D-1

Kommentar 31.12 2021. Endringer i forhold til søknad:

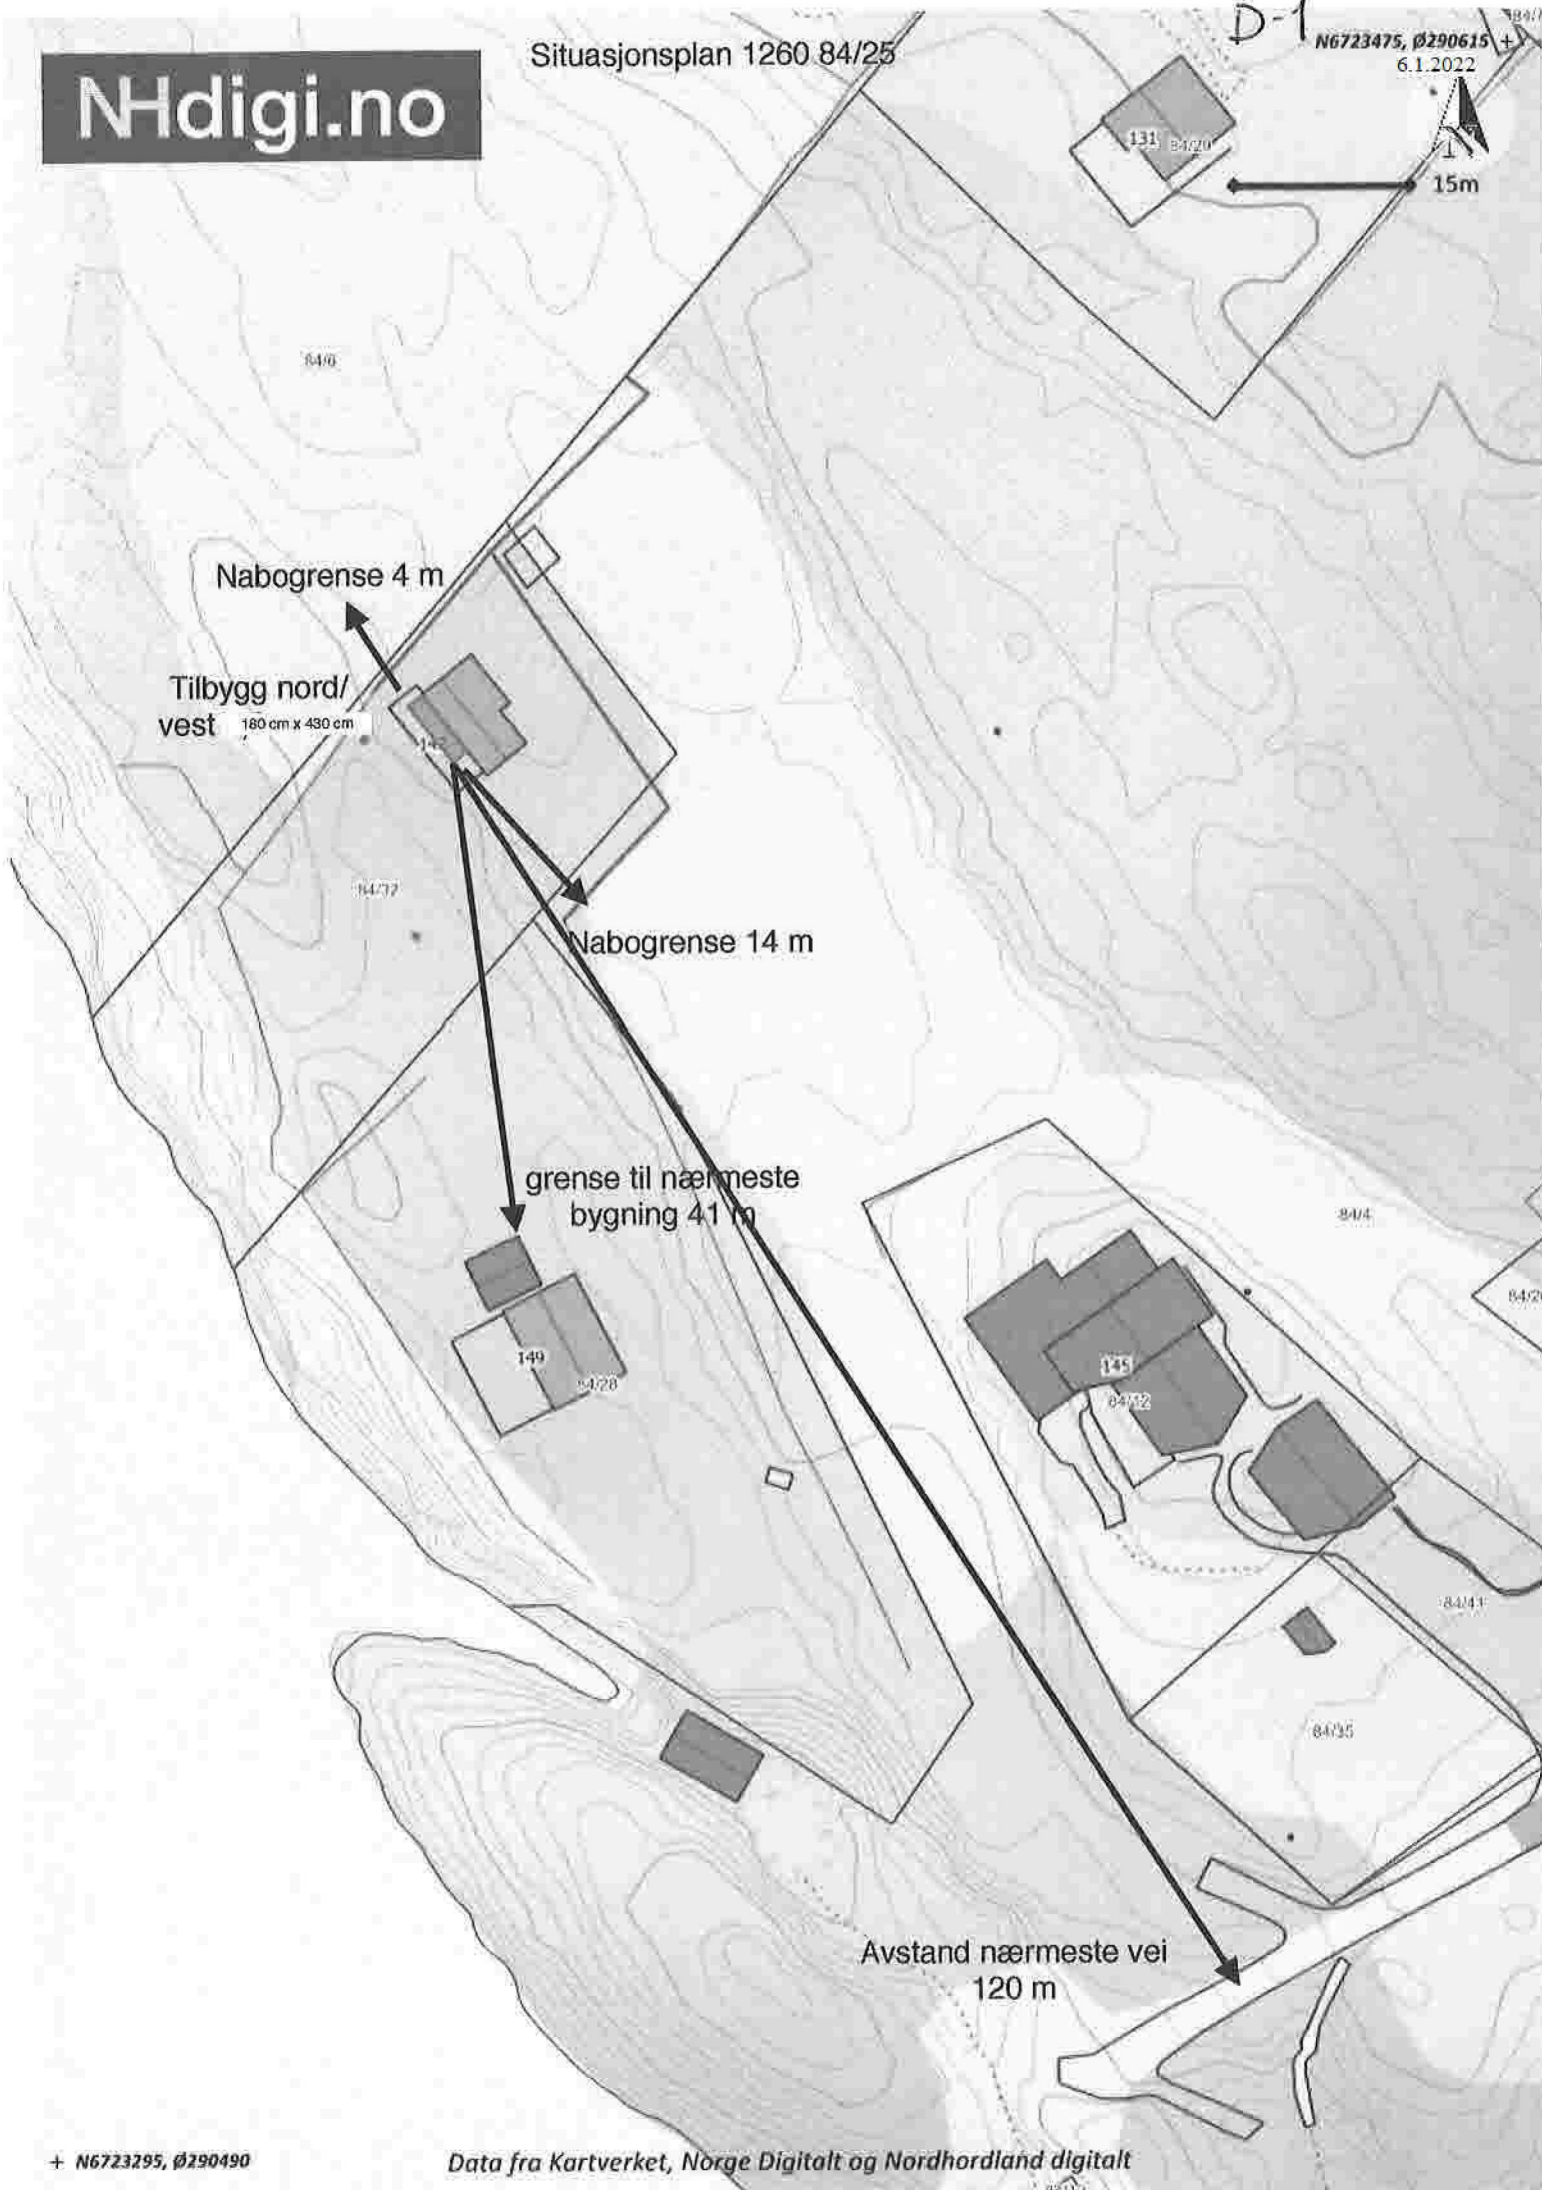
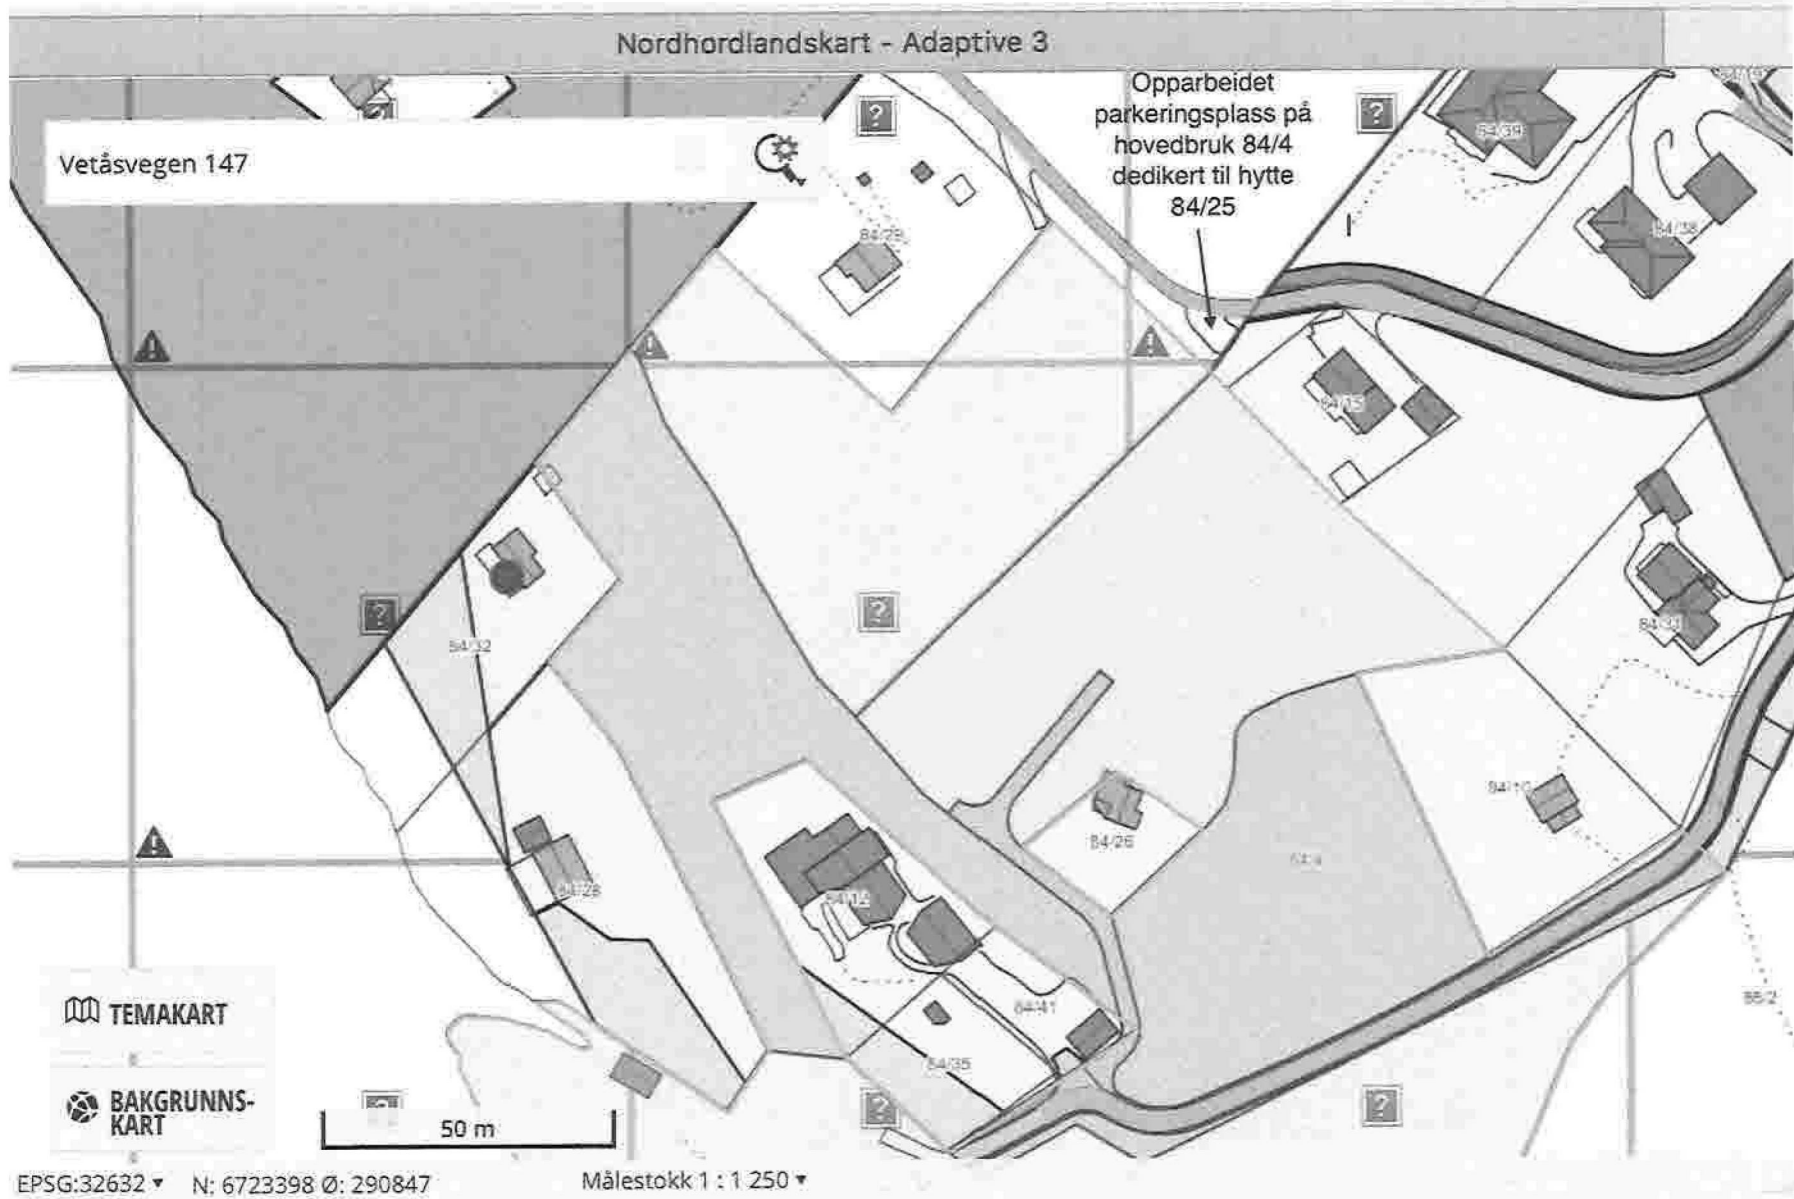
1. Brekke tilbygg ble 180 cm

2. Lengde tilbygg ble 430 cm

Endringer skyldes oppfølging av TEK 17
